**Modulo per la presentazione delle osservazioni per i piani/programmi/progetti sottoposti a procedimenti di valutazione ambientale di competenza statale**

ID: Codice procedura (ID\_VIP/ID\_MATTM):10844

Impianto per la produzione di energia elettrica da fonte eolica, costituito da 6 aerogeneratori della potenza complessiva di 37,2 MW, un sistema di accumulo da 25 MW e relative opere connesse in località "Rempillo" nel comune di Pitigliano (GR).

# ALLEGATO alle OSSERVAZIONI all' IMPIANTO EOLICO denominato REMPILLO nel COMUNE di PITIGLIANO ( GR). Comp

# Analisi degli Impianti Eolici Esistenti e in Progetto

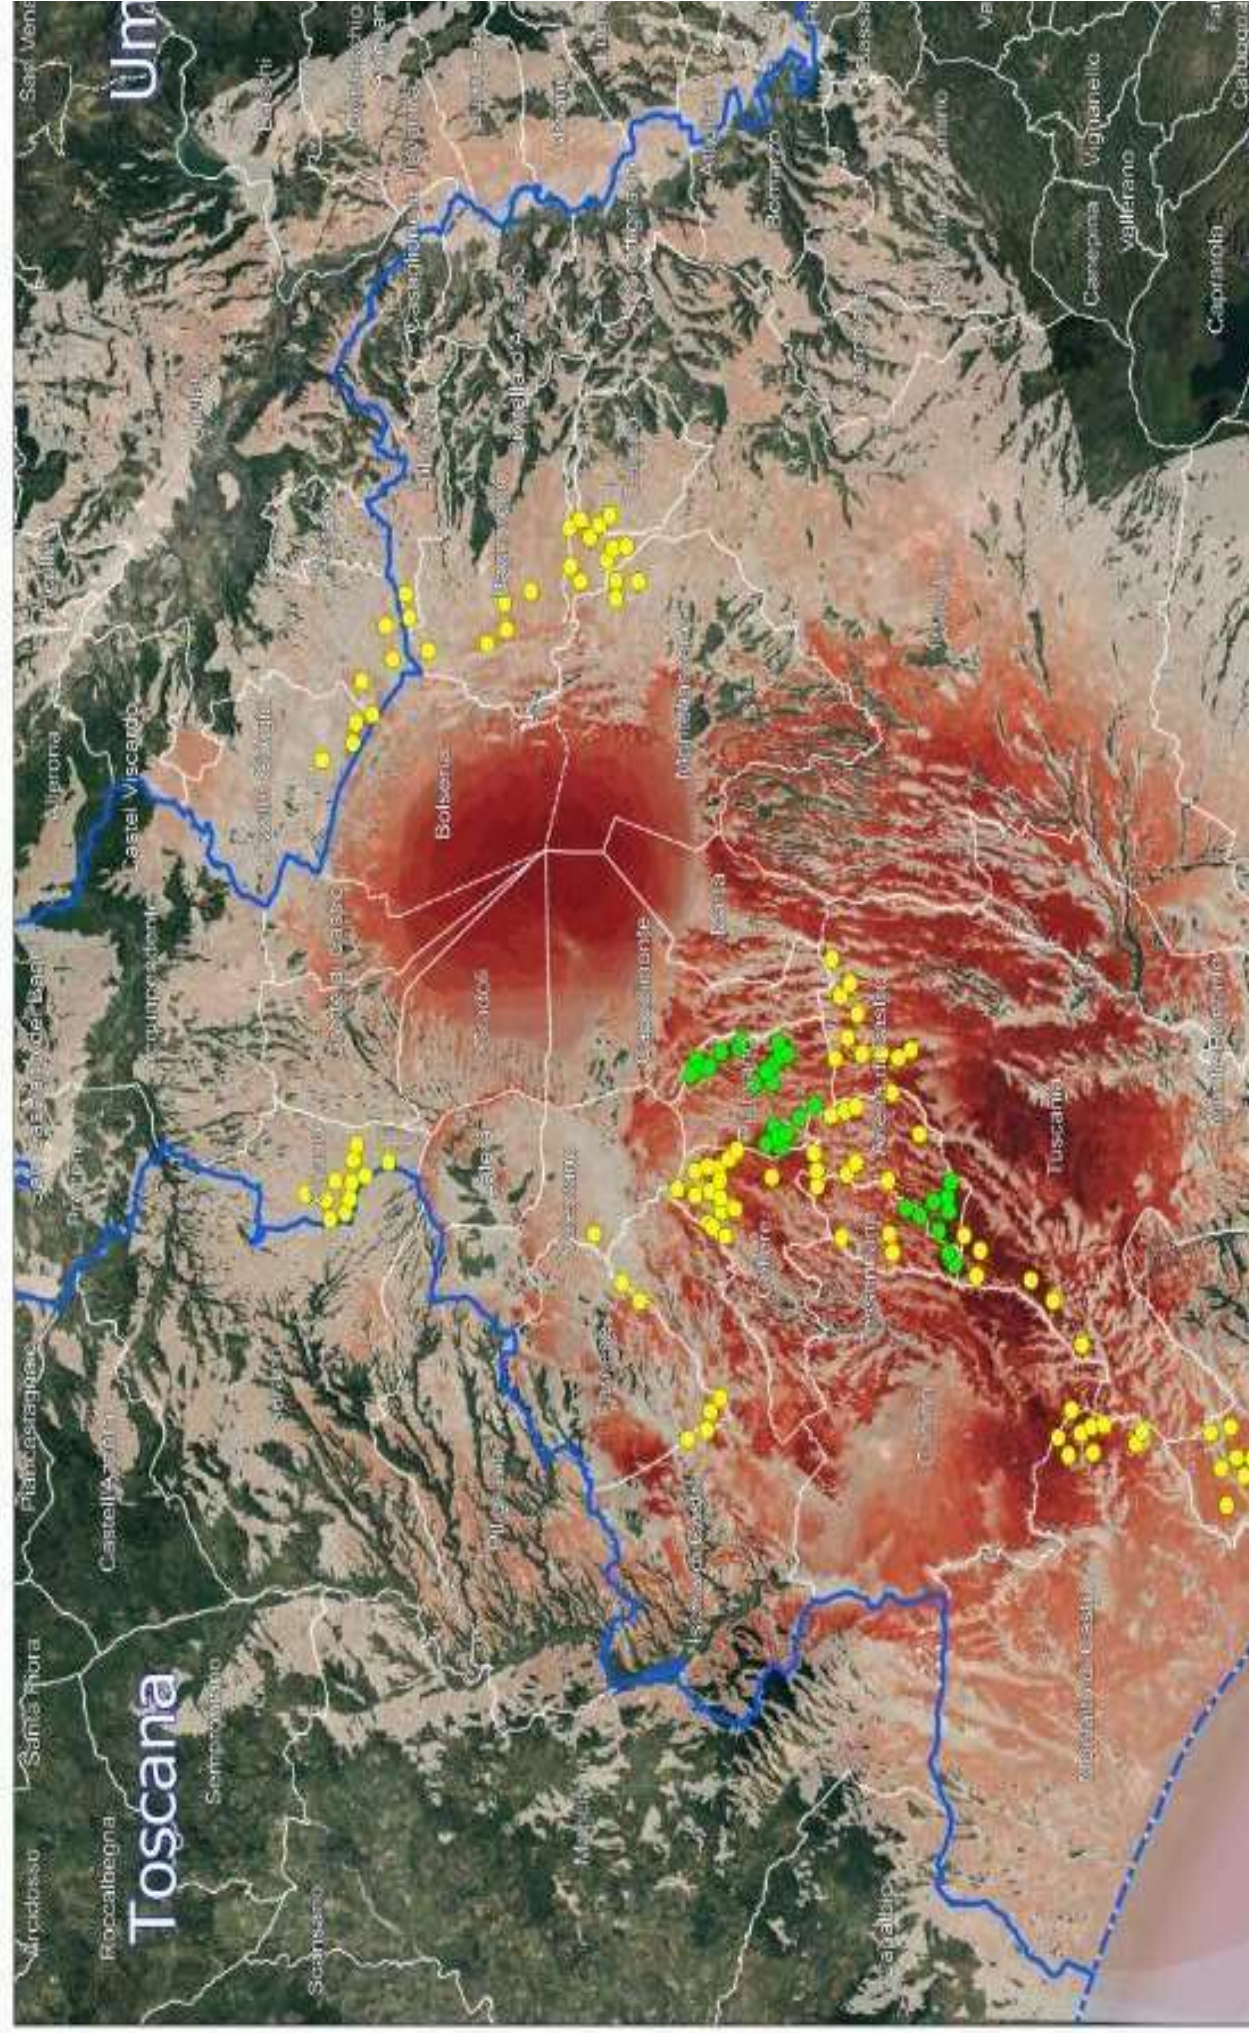
Quindi anche la Regione come Ente deputato dalla normativa nazionale a legiferare sulle aree idonee e non idonee si è espressa riguardo al fatto che abbia assolto ai doveri e alle quote stabilite dal PNIEC e in ambito regionale la provincia di Viterbo è stata quella con il più alto tasso di impianti FER tra tutte e quindi ormai satura ed il cumulo degli impianti FER installati, autorizzati e in progetto rappresenta una **elevata criticità per la sostenibilità ambientale di ulteriori eventuali iniziative**. L'impianto eolico “ Rempillo” pur essendo “esterno al confine provinciale e regionale ma nelle sue immediate vicinanze ( a soli 100 metri i primi due aerogeneratori) oltre ad impattare sul territorio e sulle economie di tre Comuni del Lazio ( Farnese, Valentano e Latera) si trova nelle fasce di rispetto dei Beni di notevole interesse pubblico come si è evidenziate nelle Osservazioni nn. 1 e 2 e crea anche degli impatti negativi anche sui beni naturalistici come verrà dettagliato nell'Osservazione n. 4. Inoltre andrebbe a sommarsi al già enorme cumulo di impianti eolici e fotovoltaici e geotermici che già creano una elevata criticità ambientale nella provincia di Viterbo e interferiscono anche con il territorio toscano come si può vedere dalle immagini nn. 4 e 5 dell'Allegato n. 1.
